變更高雄新市鎮特定區主要計畫（都市計畫圖
重製暨書圖不符專案通盤檢討）案
（第一階段）
計畫書

內政部

中華民國 108 年 6 月

變 更 都 市 計 畫 審 核 摘 要 表	
項 目	說 明
都 市 計 畫 名 稱	變更高雄新市鎮特定區主要計畫（都市計畫圖重製暨書圖不符專案通盤檢討）案（第一階段）
變 更 都 市 計 畫 法 令 依 據	都市計畫法第 26 條 都市計畫定期通盤檢討實施辦法第 42、44、46、47 條。
變 更 都 市 計 畫 機 關	內政部
申 請 變 更 都 市 計 畫 機 關	
本 案 公 開 展 覽 起 訖 日 期	第一次公開展覽：自民國 106 年 2 月 6 日起至民國 106 年 3 月 8 日止於高雄市政府、楠梓區公所、橋頭區公所、燕巢區公所、岡山區公所辦理公開展覽（刊登 106 年 2 月 6 日、7 日、8 日台灣導報、自由時報） 第二次公開展覽：自民國 106 年 9 月 29 日起至民國 106 年 10 月 30 日止於高雄市政府、楠梓區公所、橋頭區公所、燕巢區公所、岡山區公所辦理公開展覽（刊登 106 年 9 月 28 日、29 日、30 日台灣導報、自由時報）
本 案 舉 辦 說 明 會 日 期	第一次公開展覽：民國 106 年 2 月 10 日~11 日（於橋頭區公所、燕巢區公所、岡山區公所及楠梓區公所舉辦） 第二次公開展覽：民國 106 年 10 月 17 日~18 日（於橋頭區公所、燕巢區公所、岡山區公所及楠梓區公所舉辦）
人 民 團 體 對 本 案 之 反 映 意 見	詳如機關團體及人民異議案綜理表
本 案 提 交 各 級 都 市 計 畫 委 員 會 審 核 結 果	內政部都市計畫委員會 108 年 1 月 15 日第 938 次會議決議：修正通過。

3.第4案：仕豐路成功巷73弄

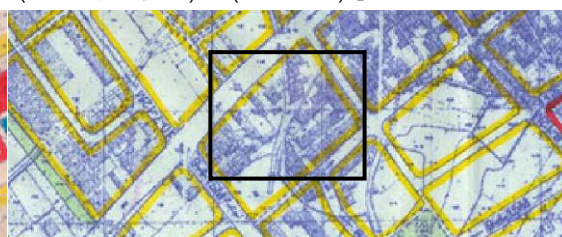
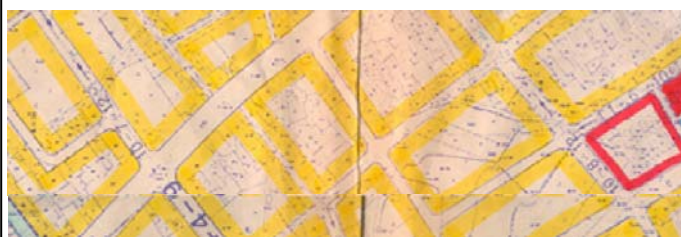
仕豐路成功巷 73 弄於 63 年 8 月 25 日公告發布實施「橋頭都市計畫」及 83 年 2 月 4 日公告發布實施之「高雄新市鎮特定區主要計畫」規劃為 4 公尺寬人行步道，於 89 年 1 月 5 日公告發布實施之「變更高雄新市鎮特定區主要計畫（第一次通盤檢討）案」及 102 年 1 月 25 日公告發布實施「變更高雄新市鎮特定區主要計畫（第二次通盤檢討）案（第一階段）」計畫圖漏繕 4 公尺寬人行步道，應於本次通盤檢討修正。

2.第 7 案：1-1 號道路與白樹路之綠地截角

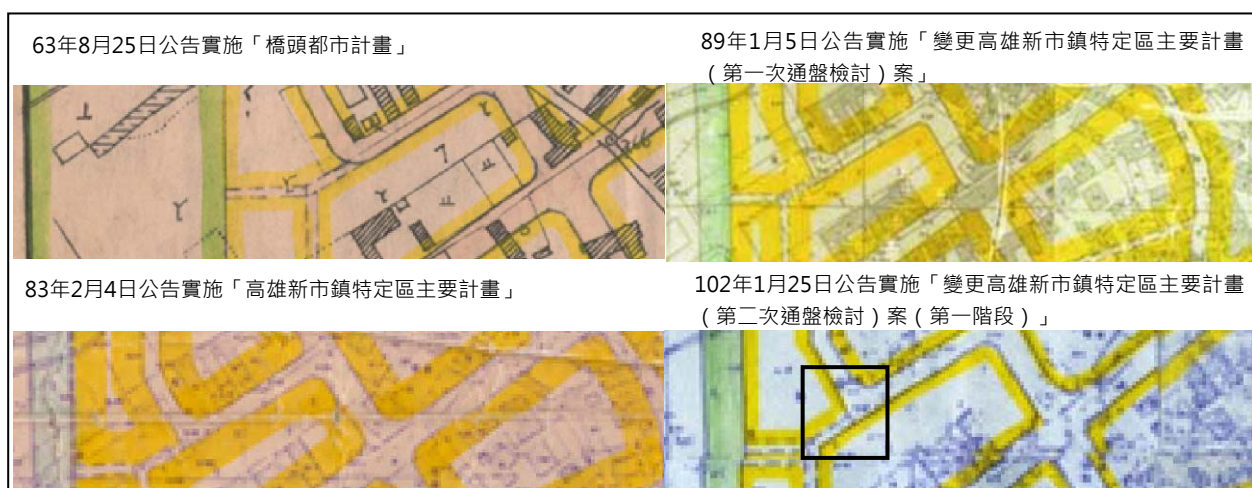
1-1 號道路與白樹路之綠地截角原於 63 年 8 月 25 日公告發布實施「橋頭都市計畫」為直線，83 年 2 月 4 日公告發布實施「高雄新市鎮特定區主要計畫」、89 年 1 月 5 日公告發布實施「變更高雄新市鎮特定區主要計畫（第一次通盤檢討）案」及 102 年 1 月 25 日公告發布實施「變更高雄新市鎮特定區主要計畫（第二次通盤檢討）案（第一階段）」計畫圖均為圓弧截角，應於本次通盤檢討修正。

3.第 10 案：三民路南側道路截角

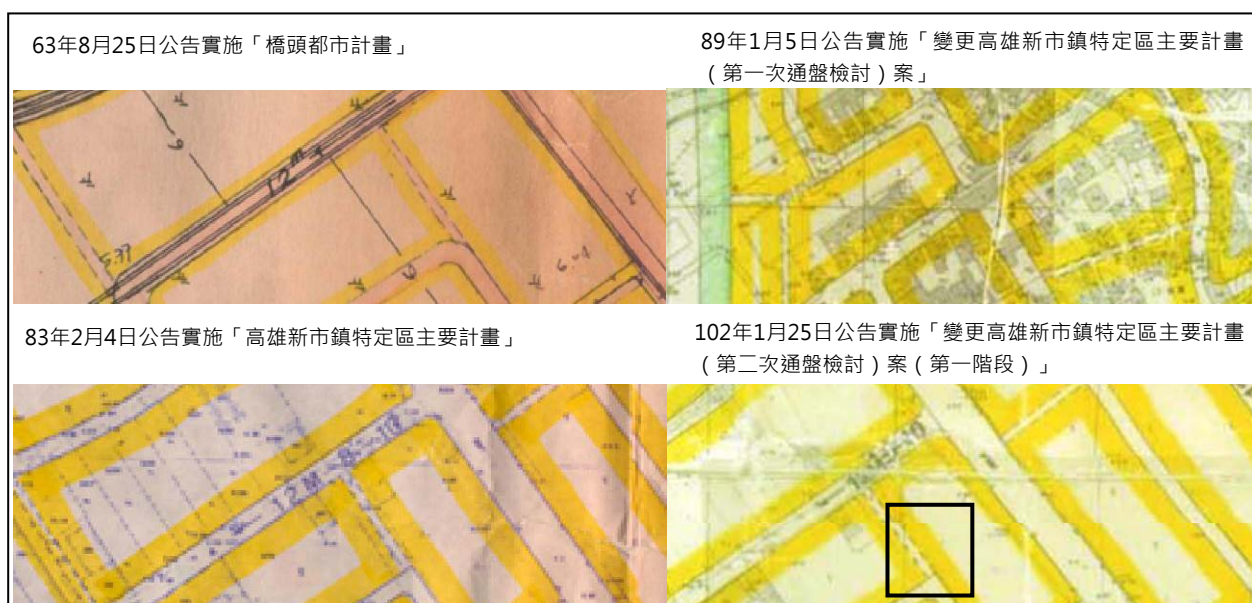
三民路南側道路截角原於 63 年 8 月 25 日公告發布實施「橋頭都市計畫」為外角圓弧截角，83 年 2 月 4 日公告發布實施「高雄新市鎮特定區主要計畫」、89 年 1 月 5 日公告發布實施「變更高雄新市鎮特定區主要計畫（第一次通盤檢討）案」及 102 年 1 月 25 日公告發布實施「變更高雄新市鎮特定區主要計畫（第二次通盤檢討）案（第一階段）」計畫圖均為外角直線相交，應於本次通盤檢討修正。

4.第 11 案：隆豐路維新巷道路截角

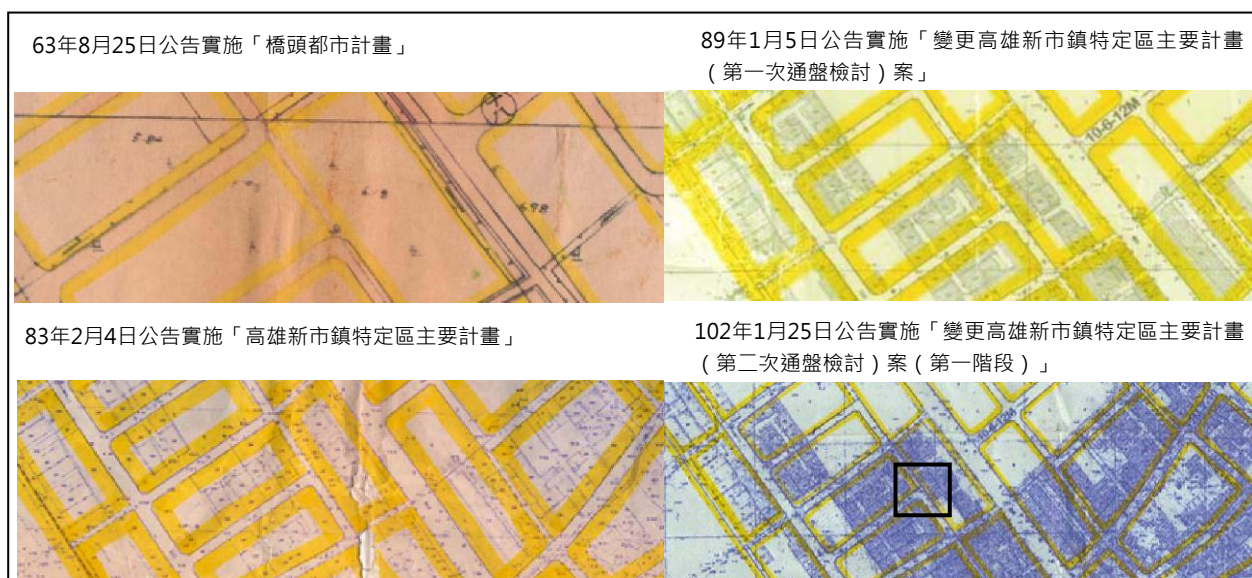
隆豐路維新巷道路截角原於 63 年 8 月 25 日公告發布實施「橋頭都市計畫」為外角圓弧截角，83 年 2 月 4 日公告發布實施「高雄新市鎮特定區主要計畫」、89 年 1 月 5 日公告發布實施「變更高雄新市鎮特定區主要計畫（第一次通盤檢討）案」及 102 年 1 月 25 日公告發布實施「變更高雄新市鎮特定區主要計畫（第二次通盤檢討）案（第一階段）」計畫圖均為外角直線相交，應於本次通盤檢討修正。

6.第 13 案：仕隆路正心巷道路截角

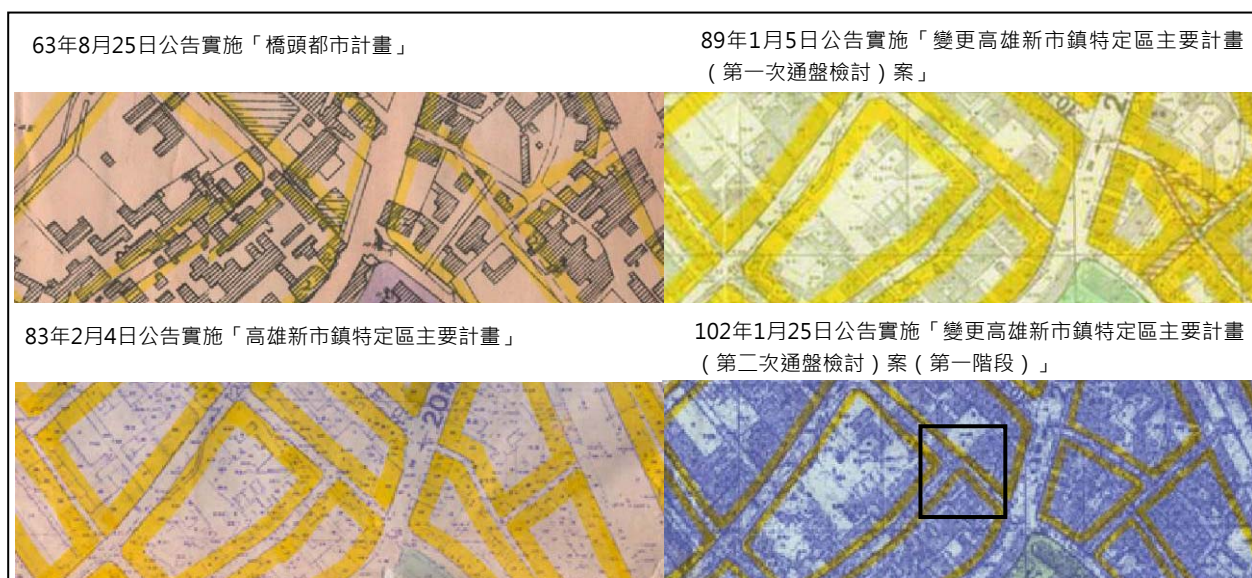
仕隆路正心巷道路截角原於 63 年 8 月 25 日公告發布實施「橋頭都市計畫」為外角圓弧截角，83 年 2 月 4 日公告發布實施「高雄新市鎮特定區主要計畫」、89 年 1 月 5 日公告發布實施「變更高雄新市鎮特定區主要計畫（第一次通盤檢討）案」及 102 年 1 月 25 日公告發布實施「變更高雄新市鎮特定區主要計畫（第二次通盤檢討）案（第一階段）」計畫圖均為外角直線相交，應於本次通盤檢討修正。

7.第 14 案：南溝路義成巷道路截角

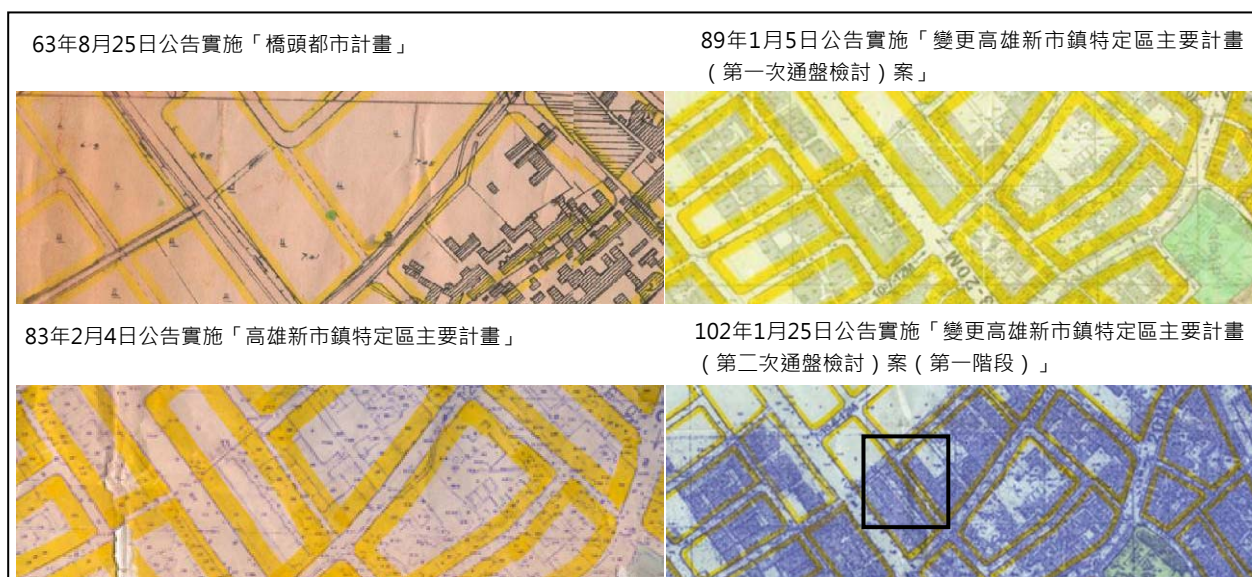
南溝路義成巷道路截角原於 63 年 8 月 25 日公告發布實施「橋頭都市計畫」為外角圓弧截角，83 年 2 月 4 日公告發布實施「高雄新市鎮特定區主要計畫」、89 年 1 月 5 日公告發布實施「變更高雄新市鎮特定區主要計畫（第一次通盤檢討）案」及 102 年 1 月 25 日公告發布實施「變更高雄新市鎮特定區主要計畫（第二次通盤檢討）案（第一階段）」計畫圖均為外角直線相交，應於本次通盤檢討修正。

10.第 17 案：仕豐路神農巷道路截角

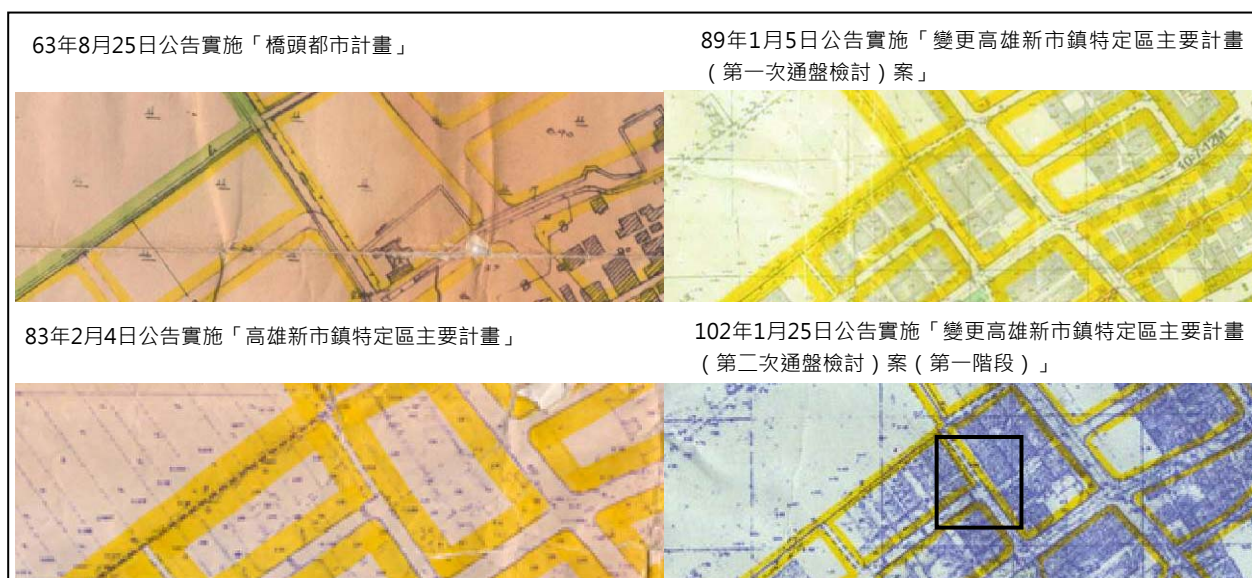
仕豐路神農巷道路截角原於 63 年 8 月 25 日公告發布實施「橋頭都市計畫」為外角圓弧截角，83 年 2 月 4 日公告發布實施「高雄新市鎮特定區主要計畫」、89 年 1 月 5 日公告發布實施「變更高雄新市鎮特定區主要計畫（第一次通盤檢討）案」及 102 年 1 月 25 日公告發布實施「變更高雄新市鎮特定區主要計畫（第二次通盤檢討）案（第一階段）」計畫圖均為外角直線相交，應於本次通盤檢討修正。

11.第 18 案：仕豐路六和巷道路截角

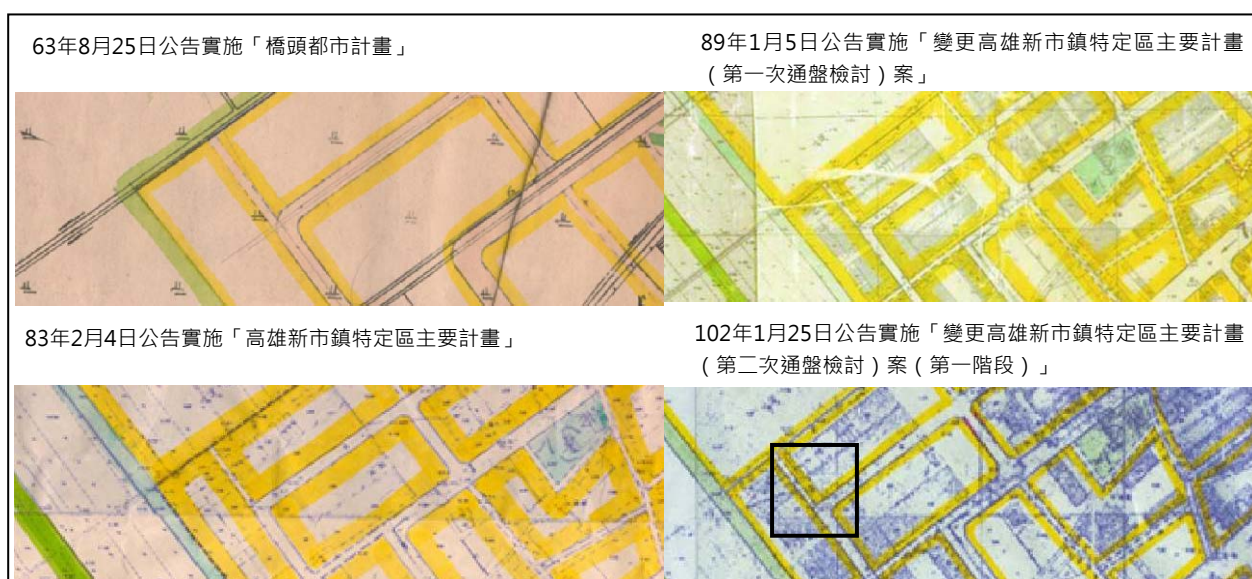
仕豐路六和巷道路截角原於 63 年 8 月 25 日公告發布實施「橋頭都市計畫」為外角圓弧截角，83 年 2 月 4 日公告發布實施「高雄新市鎮特定區主要計畫」、89 年 1 月 5 日公告發布實施「變更高雄新市鎮特定區主要計畫（第一次通盤檢討）案」及 102 年 1 月 25 日公告發布實施「變更高雄新市鎮特定區主要計畫（第二次通盤檢討）案（第一階段）」計畫圖均為外角直線相交，應於本次通盤檢討修正。

12.第 19 案：仕豐路六合巷與仕豐路永吉二巷道路截角

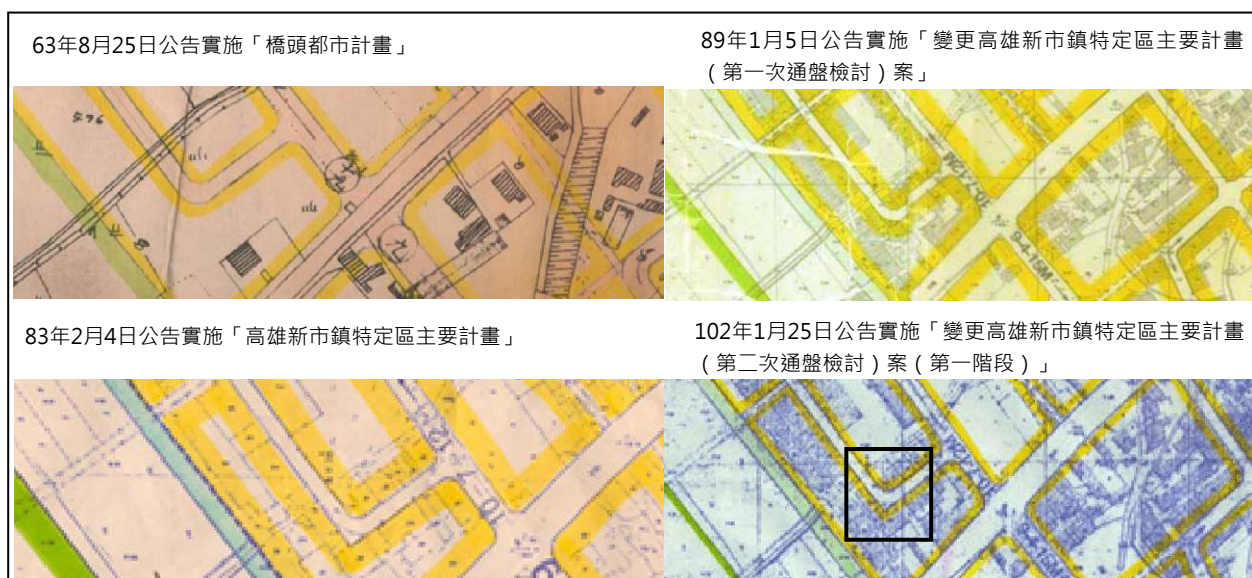
仕豐路六合巷與仕豐路永吉二巷道路截角原於 63 年 8 月 25 日公告發布實施「橋頭都市計畫」為圓弧截角，83 年 2 月 4 日公告發布實施「高雄新市鎮特定區主要計畫」、89 年 1 月 5 日公告發布實施「變更高雄新市鎮特定區主要計畫（第一次通盤檢討）案」及 102 年 1 月 25 日公告發布實施「變更高雄新市鎮特定區主要計畫（第二次通盤檢討）案（第一階段）」計畫圖均為直線截角，應於本次通盤檢討修正。

13.第 20 案：仕豐路成功巷道路截角

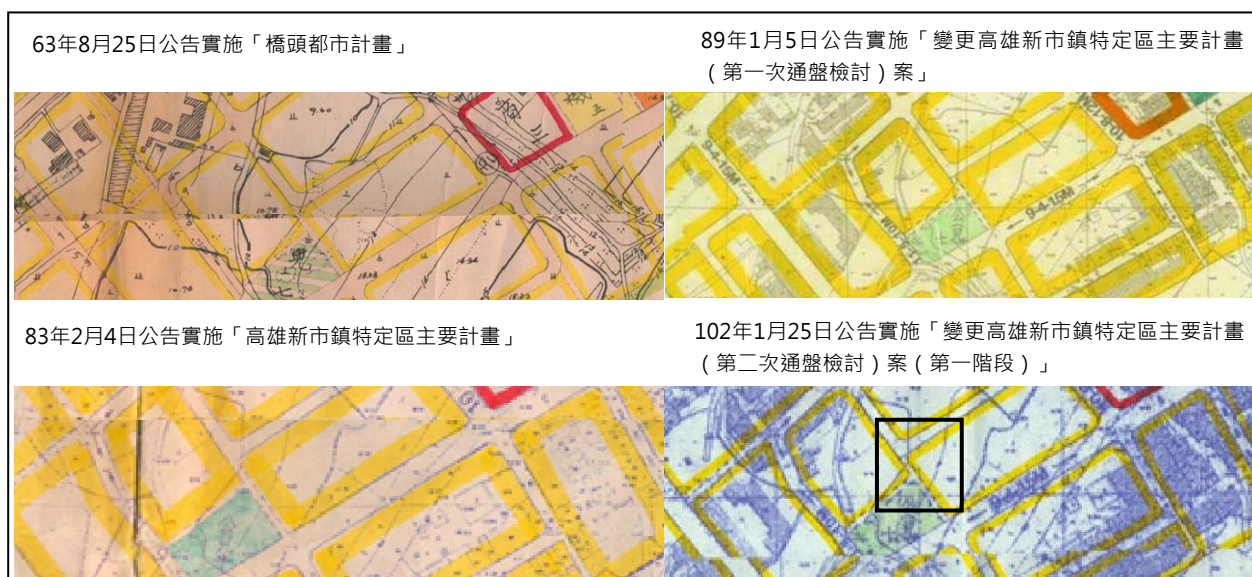
仕豐路成功巷道路截角原於 63 年 8 月 25 日公告發布實施「橋頭都市計畫」為外角圓弧截角，83 年 2 月 4 日公告發布實施「高雄新市鎮特定區主要計畫」、89 年 1 月 5 日公告發布實施「變更高雄新市鎮特定區主要計畫（第一次通盤檢討）案」及 102 年 1 月 25 日公告發布實施「變更高雄新市鎮特定區主要計畫（第二次通盤檢討）案（第一階段）」計畫圖均為外角直線相交，應於本次通盤檢討修正。

14.第 21 案：仕豐路道路截角

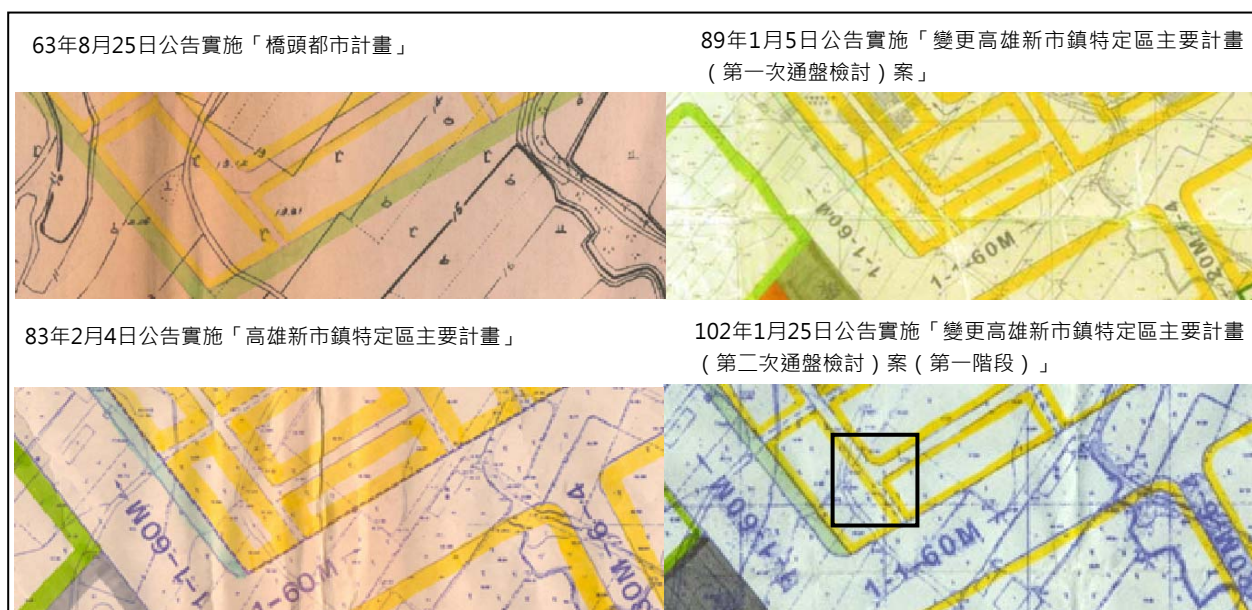
仕豐路道路截角原於 63 年 8 月 25 日公告發布實施「橋頭都市計畫」為外角圓弧截角，83 年 2 月 4 日公告發布實施「高雄新市鎮特定區主要計畫」、89 年 1 月 5 日公告發布實施「變更高雄新市鎮特定區主要計畫（第一次通盤檢討）案」及 102 年 1 月 25 日公告發布實施「變更高雄新市鎮特定區主要計畫（第二次通盤檢討）案（第一階段）」計畫圖均為外角直線相交，應於本次通盤檢討修正。

17.第 24 案：橋新六路、橋新八路西北側道路截角

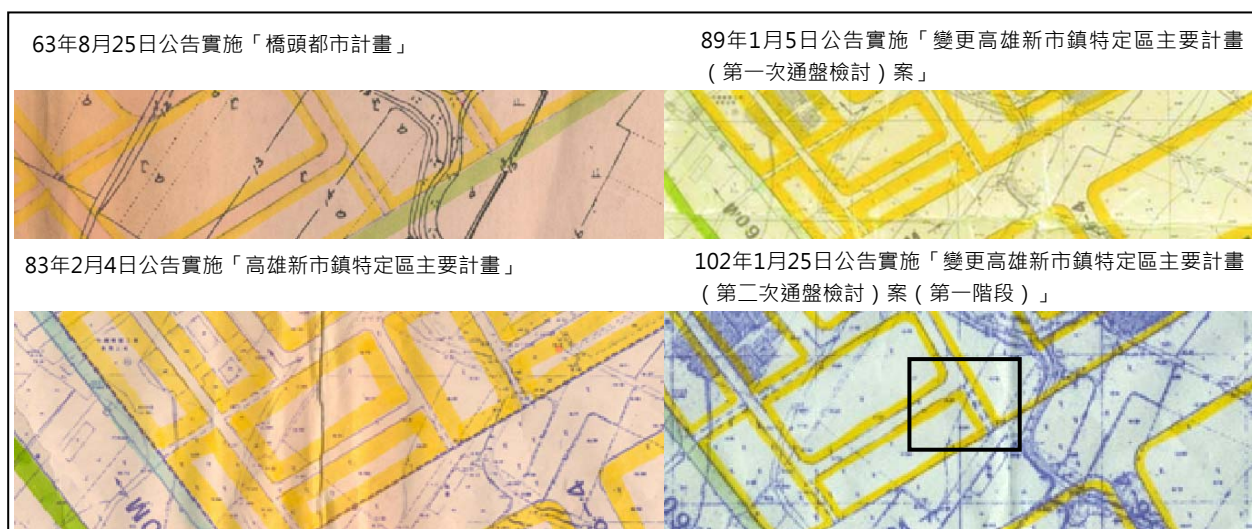
橋新六路、橋新八路西北側道路截角原於 63 年 8 月 25 日公告發布實施「橋頭都市計畫」為外角圓弧截角，83 年 2 月 4 日公告發布實施「高雄新市鎮特定區主要計畫」、89 年 1 月 5 日公告發布實施「變更高雄新市鎮特定區主要計畫（第一次通盤檢討）案」及 102 年 1 月 25 日公告發布實施「變更高雄新市鎮特定區主要計畫（第二次通盤檢討）案（第一階段）」計畫圖均為外角直線相交，應於本次通盤檢討修正。

18.第 25 案：仕豐南路大同巷西南側道路截角

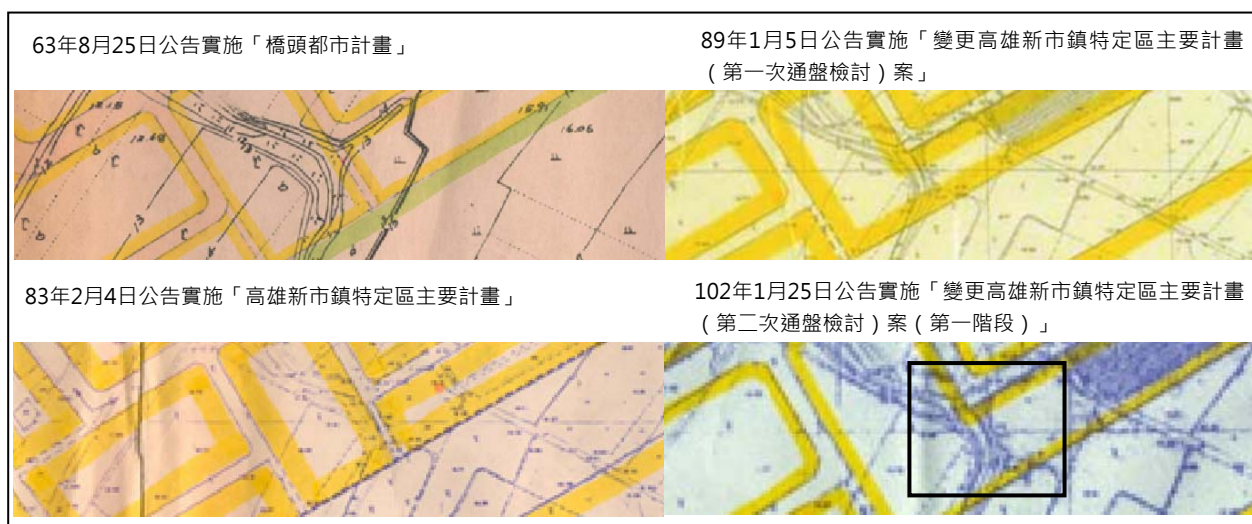
仕豐南路大同巷西南側道路截角原於 63 年 8 月 25 日公告發布實施「橋頭都市計畫」為外角圓弧截角，83 年 2 月 4 日公告發布實施「高雄新市鎮特定區主要計畫」計畫圖誤繕為外角直線相交，89 年 1 月 5 日公告發布實施「變更高雄新市鎮特定區主要計畫（第一次通盤檢討）案」及 102 年 1 月 25 日公告發布實施「變更高雄新市鎮特定區主要計畫（第二次通盤檢討）案（第一階段）」計畫圖除誤繕為外角直線相交，亦漏繕人行步道，應於本次通盤檢討修正。

19.第 26 案：仕豐南路大義巷道路截角

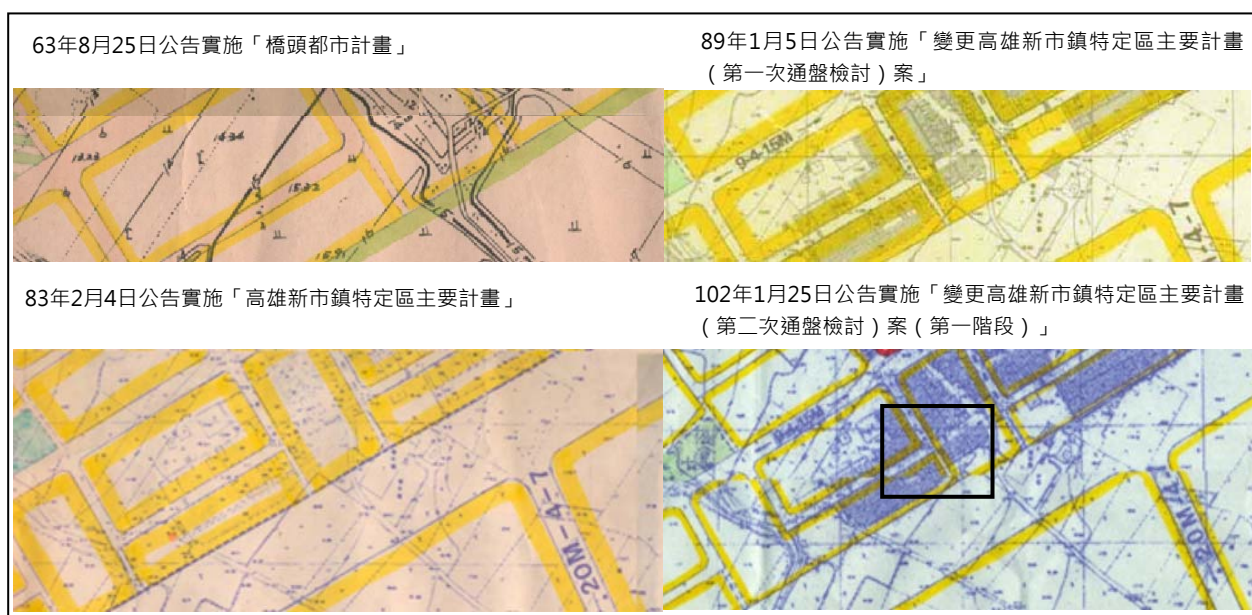
仕豐南路大義巷道路截角原於 63 年 8 月 25 日公告發布實施「橋頭都市計畫」為外角圓弧截角，83 年 2 月 4 日公告發布實施「高雄新市鎮特定區主要計畫」、89 年 1 月 5 日公告發布實施「變更高雄新市鎮特定區主要計畫（第一次通盤檢討）案」及 102 年 1 月 25 日公告發布實施「變更高雄新市鎮特定區主要計畫（第二次通盤檢討）案（第一階段）」計畫圖均為外角直線相交，應於本次通盤檢討修正。

20.第 27 案：仕豐南路仕龍西巷道路截角

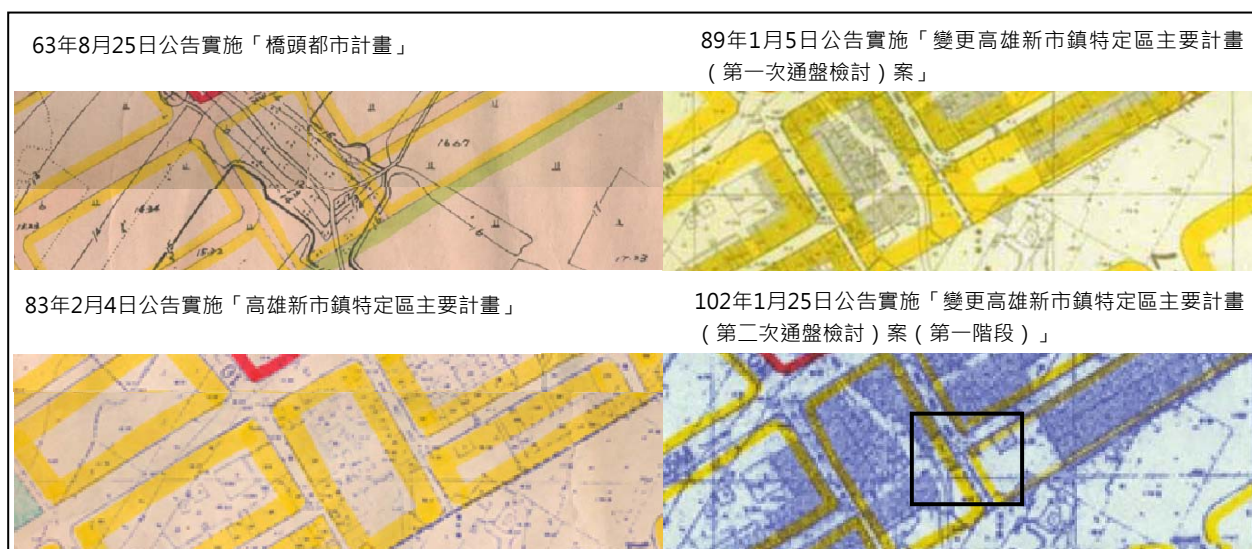
仕豐南路仕龍西巷道路截角原於 63 年 8 月 25 日公告發布實施「橋頭都市計畫」為外角圓弧截角，83 年 2 月 4 日公告發布實施「高雄新市鎮特定區主要計畫」、89 年 1 月 5 日公告發布實施「變更高雄新市鎮特定區主要計畫（第一次通盤檢討）案」及 102 年 1 月 25 日公告發布實施「變更高雄新市鎮特定區主要計畫（第二次通盤檢討）案（第一階段）」計畫圖均為外角直線相交，應於本次通盤檢討修正。
